河北沧州欧亚管业 5.6MWp 分布式光伏发电工程
监 理 初 检 报 告

河北沧州欧亚管业 5.6MWp 分布式光伏发电项目监理项目部
(加盖监理项目部公章)
2017年3月

中间验收监理初验缺陷整改反馈表

工程名称：河北沧州欧亚管业 5.6MWP 分布式光伏发电项目

问题 1:

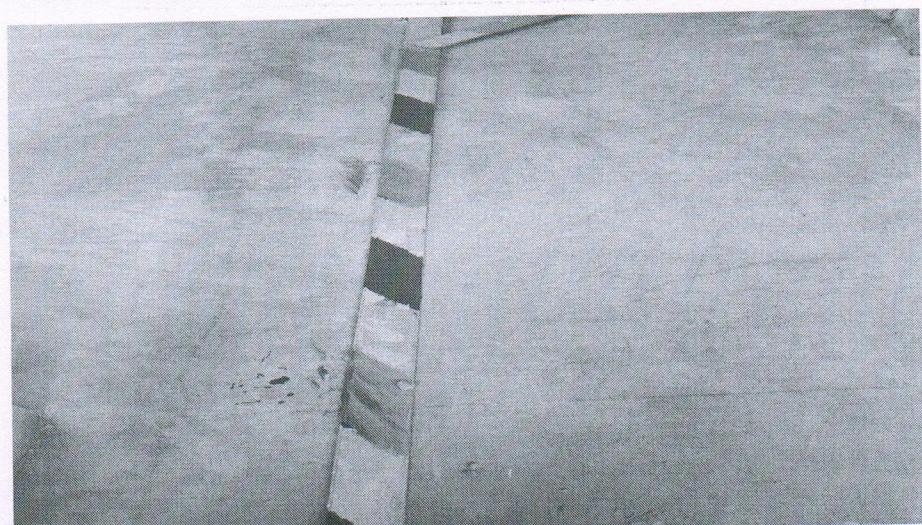
序号	存在缺陷	整改措施	整改完成情况
1	设备接地没有按要求形成环网。	将所有的设备进行环网接地整改	
2	设备接地刷漆不符合规范	因黄、绿颜色间隔全部刷满	
3	设备电缆桥架未固定	将其固定并补齐盖好	
4	组件接地有脱落现象 (#1#2#3#4) 屋面	检查所有组件接地、将所有脱落的全部改正	
5	组件接头有部分未绑扎 (#1#2#3#4)	检查所有的接头全部绑扎防止直接落地导致漏电	
6	屋顶环网接地有未做防腐处理的、接地连接不符合要求	处理连接地方的防腐工作、按要求与屋顶的接地连接	
7	电缆桥架盖板有未固定的及未固定牢靠的	检查所有电缆桥架盖板将其固定	
8	汇流箱上漏上螺丝、进入汇流箱的电缆线未完全封堵	检查所有汇流箱支架补齐螺丝、将未封堵的电缆全部封堵	
9	桥架组件电缆出线未做保护	将所有的桥架电缆出线加保护措施

问题 11:

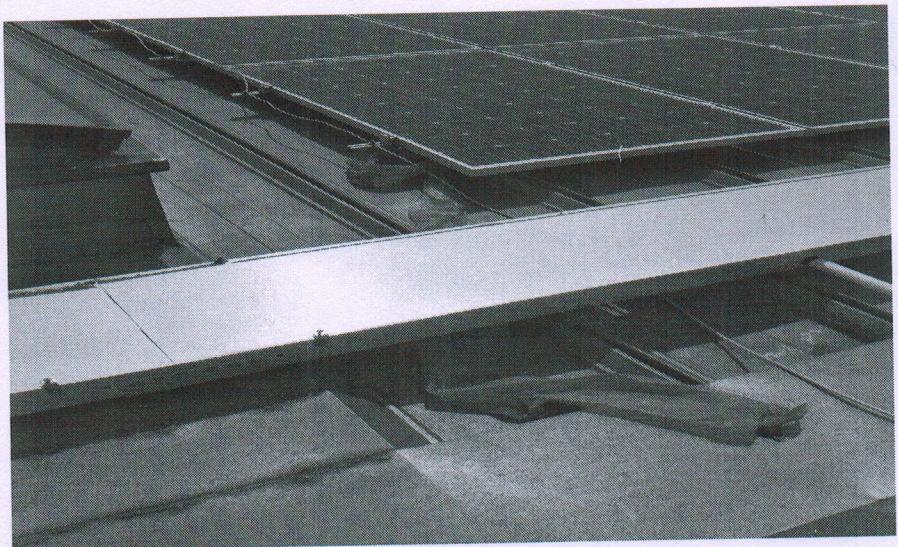
10	固定桥架与墙体连接处少螺丝	检查补齐漏上螺丝
11	汇流箱支架个别下支柱过长	检查将其截取成适合长度
12	屋面垃圾未清理干净	清理所有垃圾
13	检修楼梯防腐未做好	重新刷防腐漆
复查意见	复查人	复查日期
